**COLEGIO DE INGENIEROS DEL PERÚ
CONSEJO DEPARTAMENTAL ANCASH CHIMBOTE**

INFORME DE VISITA DE INSPECCIÓN TÉCNICA

OBRA: “MEJORAMIENTO DEL SERVICIO DE TRANSITABILIDAD PEATONAL Y VEHICULAR DEL C.P. LOS CHIMUS EN EL DISTRITO DE SAMANCO, PROVINCIA DE SANTA, DEPARTAMENTO DE ANCASH”-CUI N° 2500512

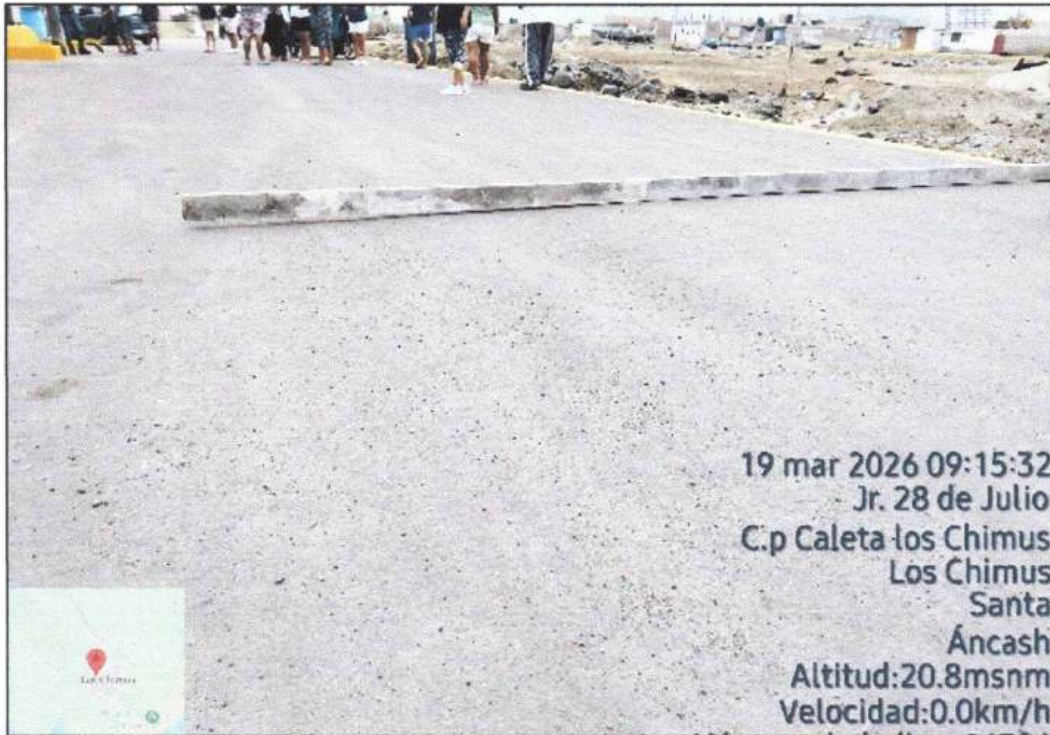
Fotografías N°01 y N°02: Se observa una rampa de acceso desalineada con el pavimento (generaría riesgos de seguridad, dificultades de movilidad).

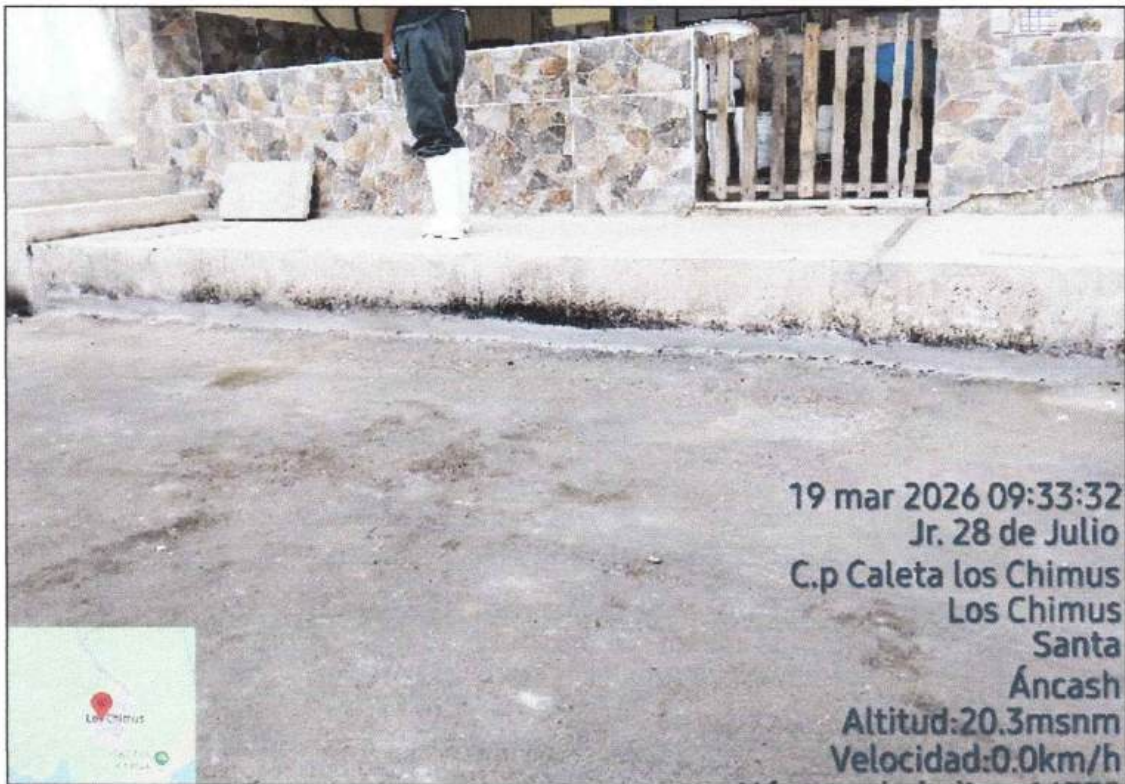
Fotografías N°03 y N°04: Se observa que las juntas de dilatación en veredas no seccionan todo el espesor de la losa de hormigón, puede generar juntas de contracción superficial

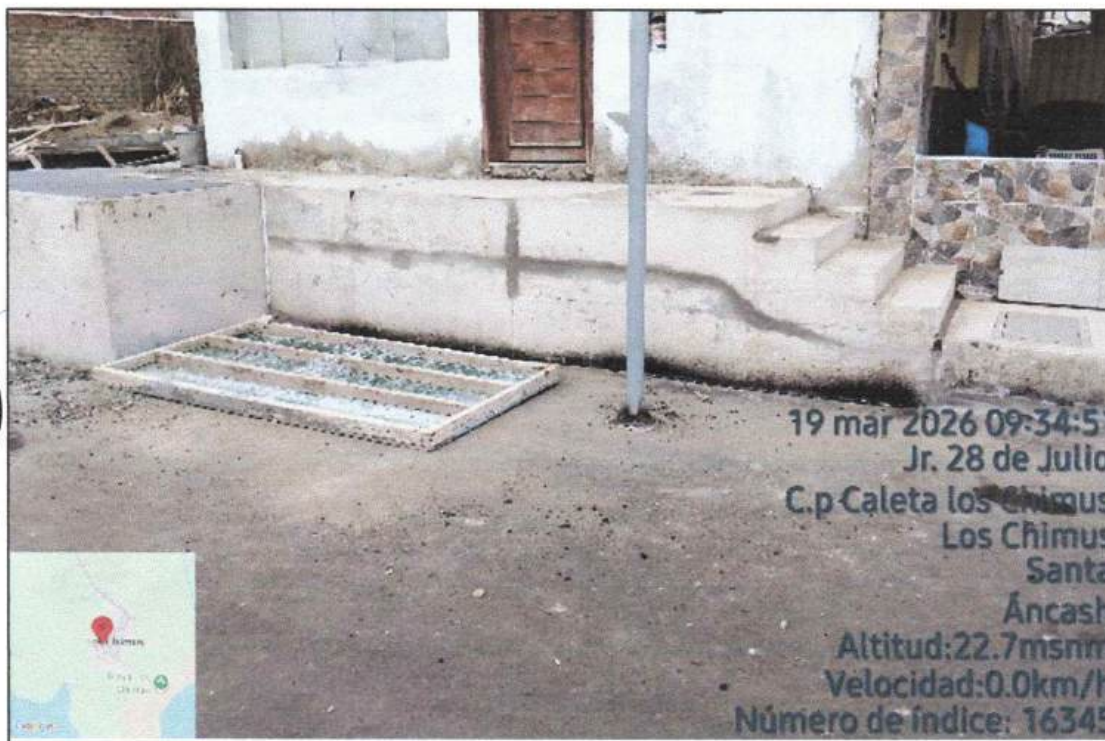
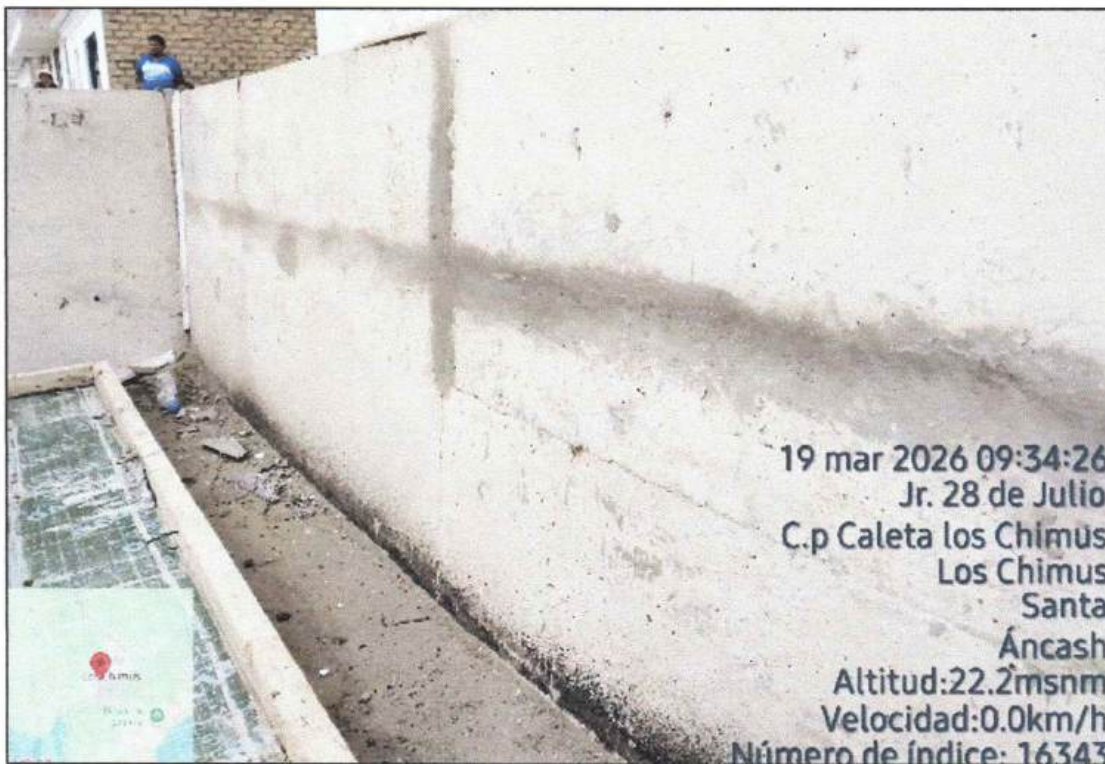
Fotografías N°07 y N°08: Se puede verificar resanes en parte lateral de veredas (ocasionados por fisuras "asentamiento del terreno o falta de soporte en los bordes")

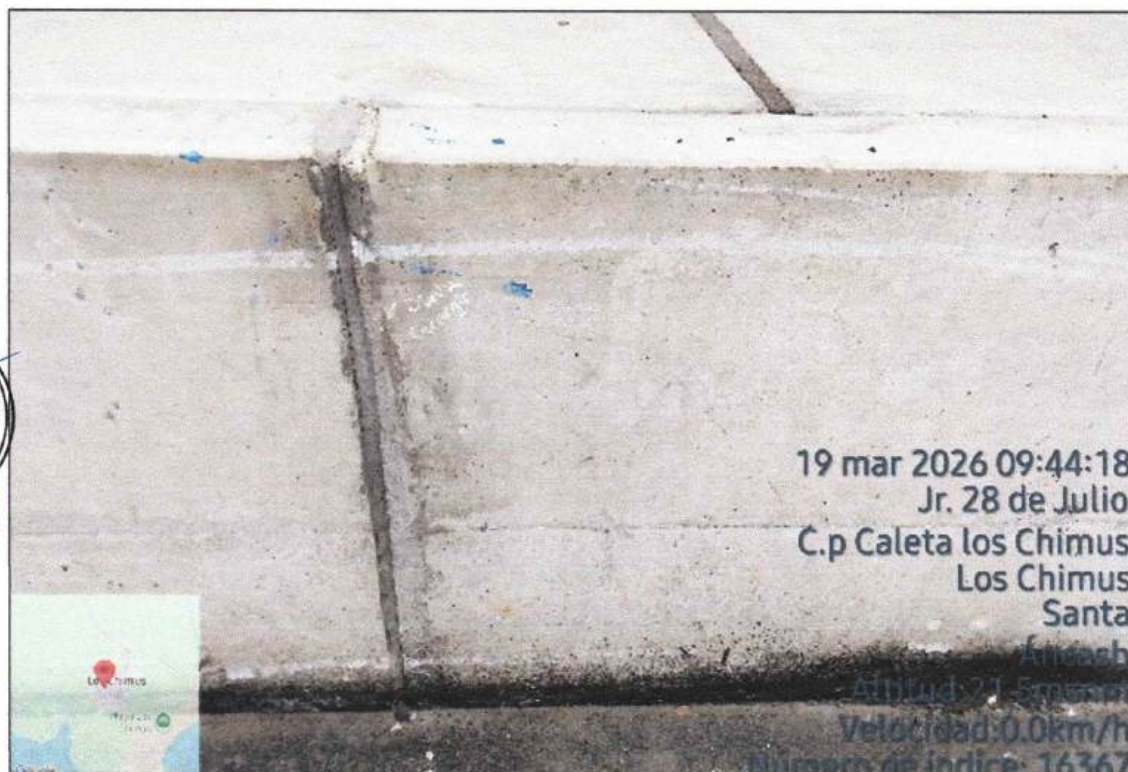
Fotografías N°09 y N°10: Se puede verificar resanes en parte lateral de veredas (ocasionados por fisuras "contracción del concreto durante el fraguado")

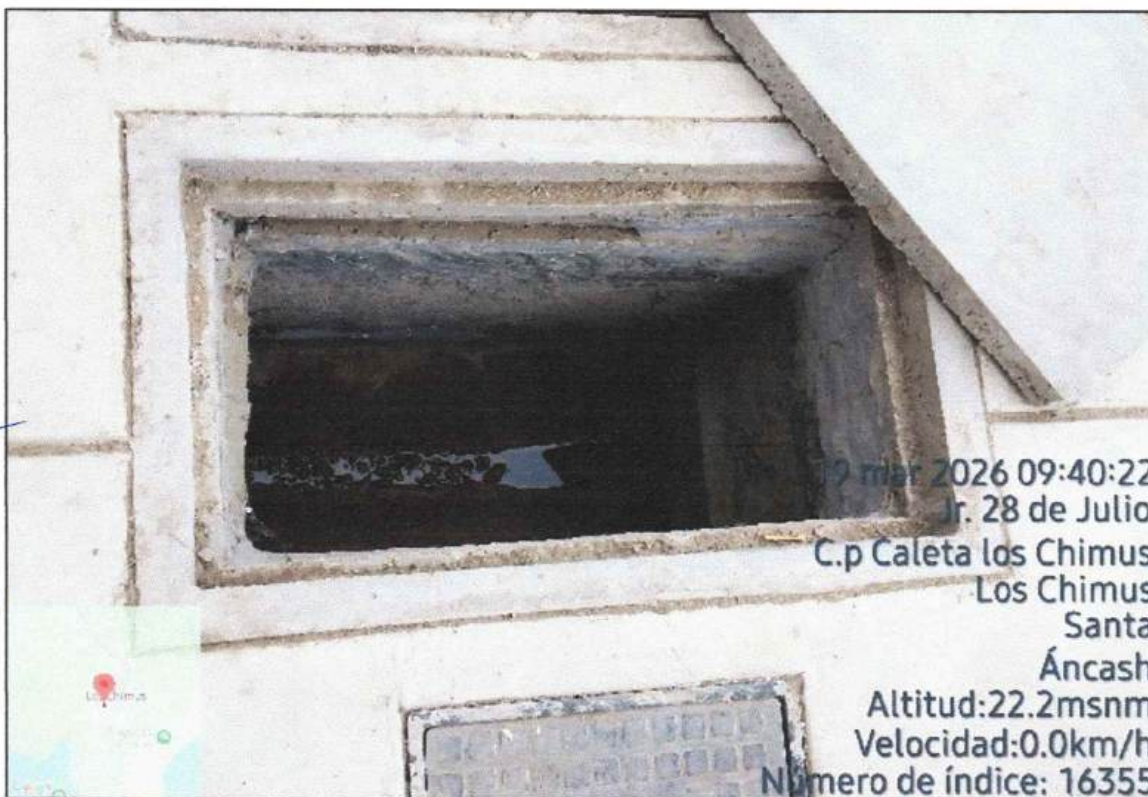
Fotografías N°11 y N°12: Se puede verificar resanes en parte lateral de veredas (ocasionados por fisuras "contracción del concreto durante el fraguado"), asimismo por el desnivel de las veredas, no se observa barandas de seguridad.

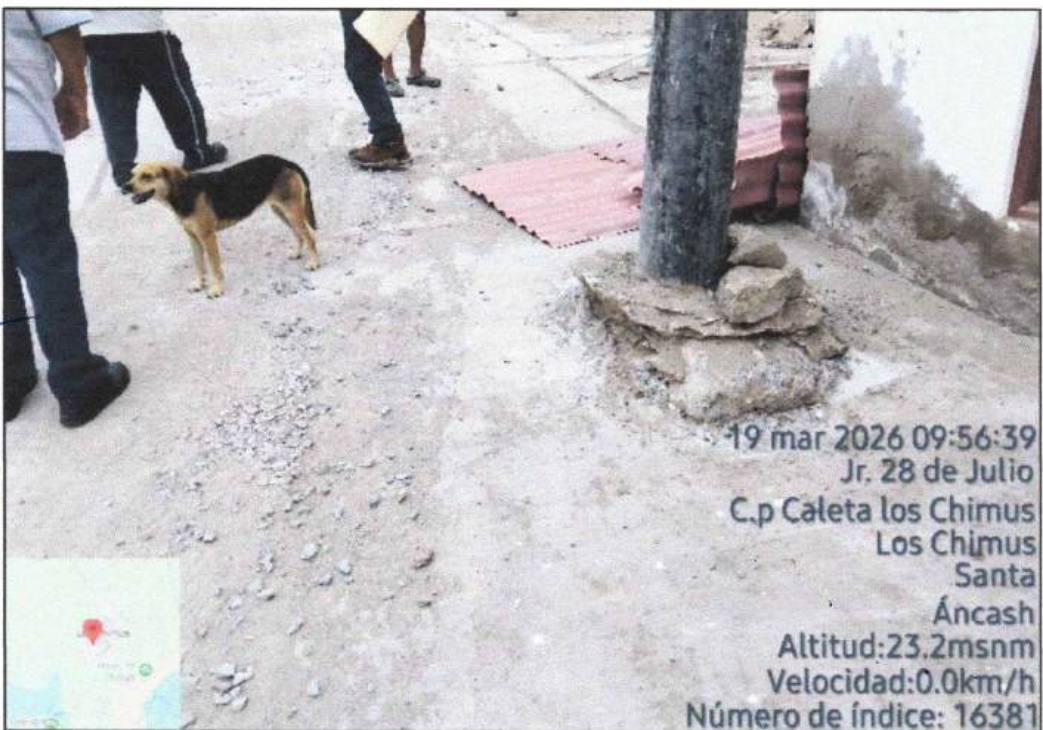
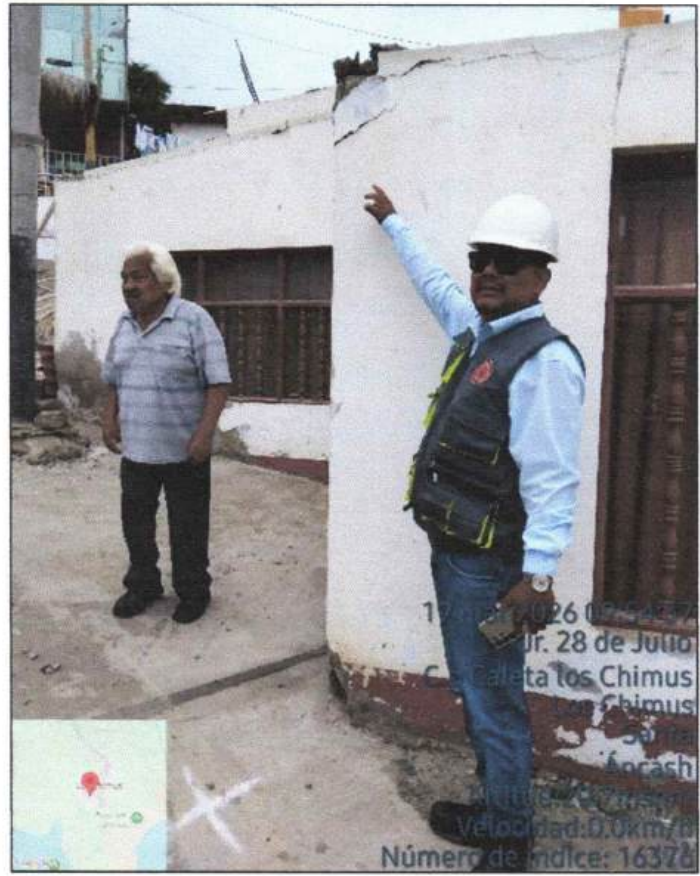
Fotografías N°13 y N°14: Fisura generada en contorno de caja exterior

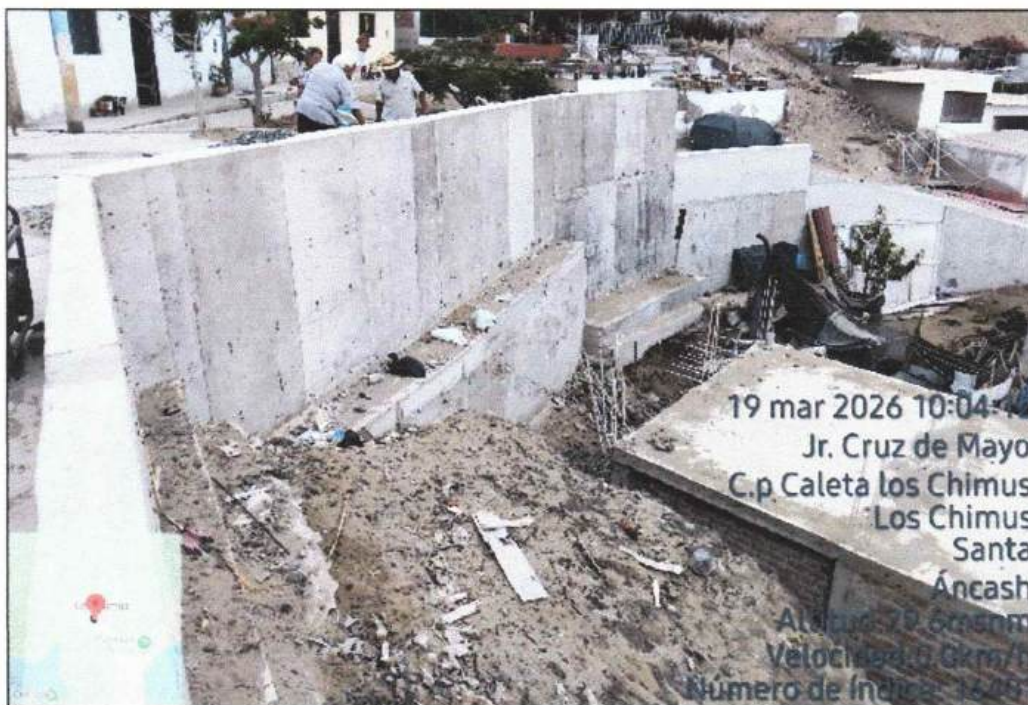
Fotografías N°15 y N°16: Se verifica daños ocasionados en vivienda de morador, asimismo el poste eléctrico se encuentra propenso a caer.

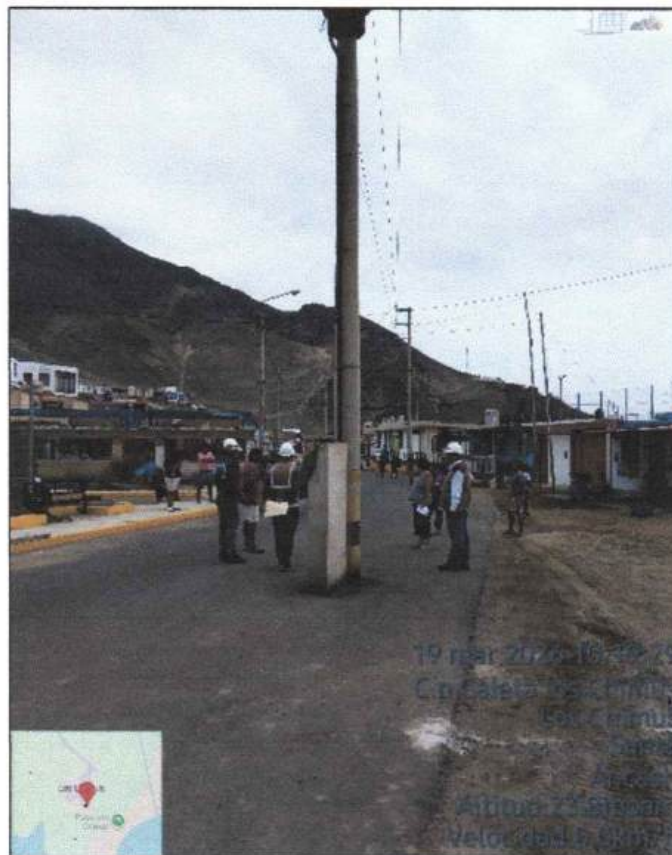
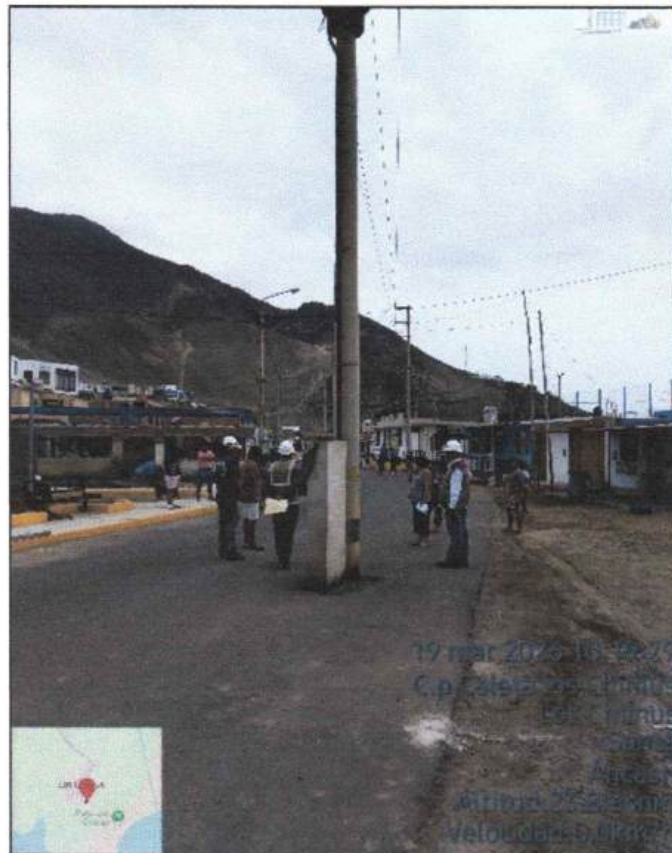
Fotografías N°17 y N°18: Se observa fisura en vista lateral en zona rampa.

Fotografias N°19 y N°20: Se observa cajas de agua y alcantarillado deficientes.

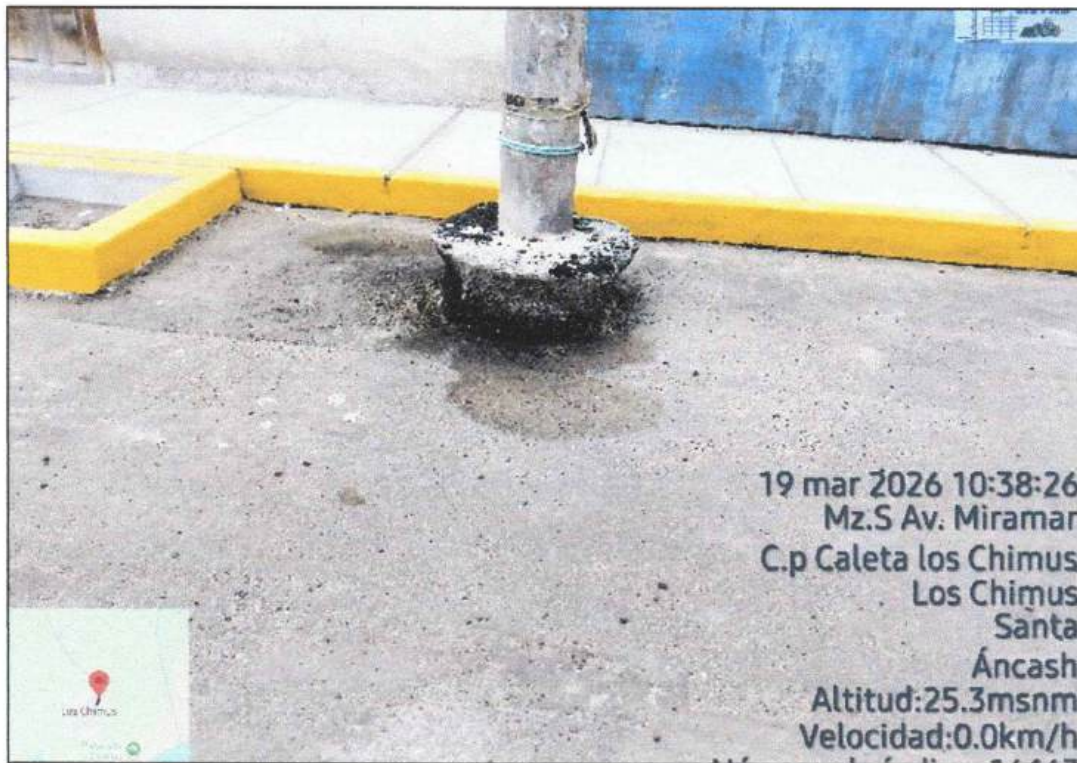
Fotografías N°23 y N°24: Se observa la NO culminación entre la intersección de piso adoquín y vereda de concreto.

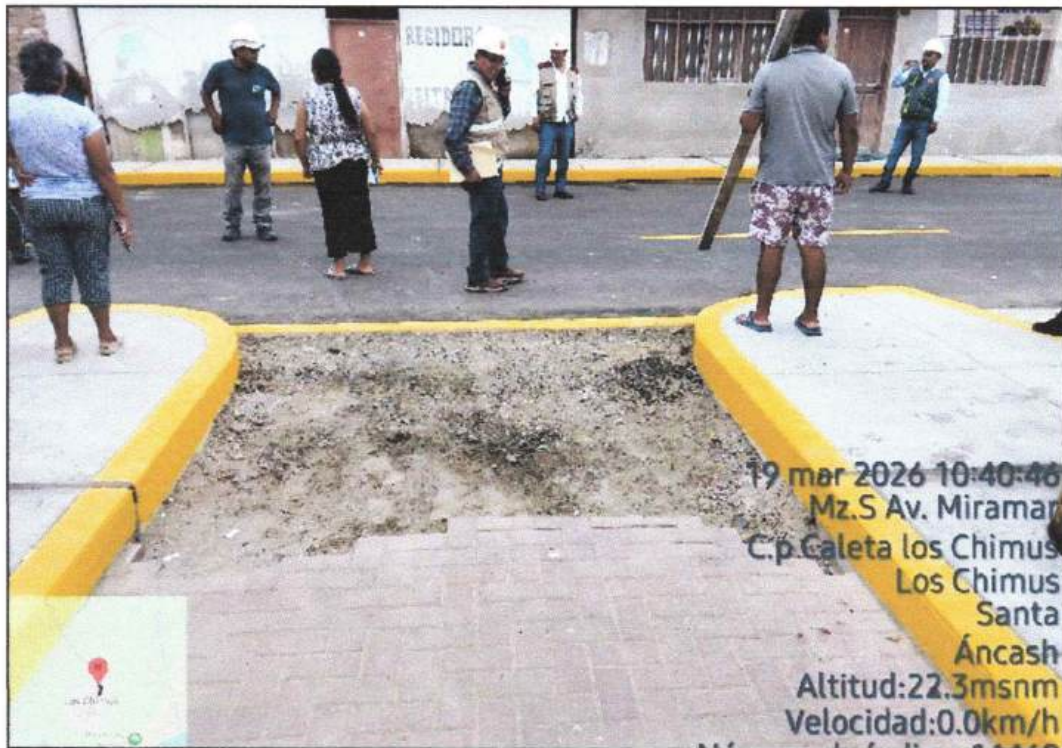
Fotografías N°25 y N°26: Se observa poste de energía eléctrica suspendido, propenso a fallar.

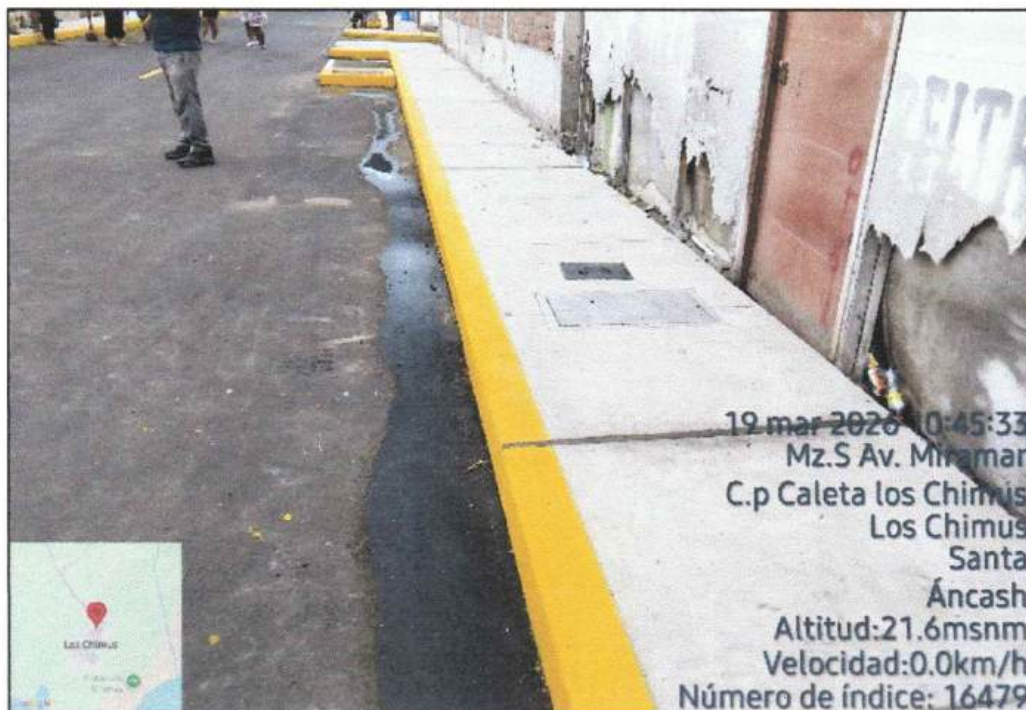
Fotografías N°27 y N°28: Se observa la NO culminación entre la intersección de piso adoquín y pavimento flexible.
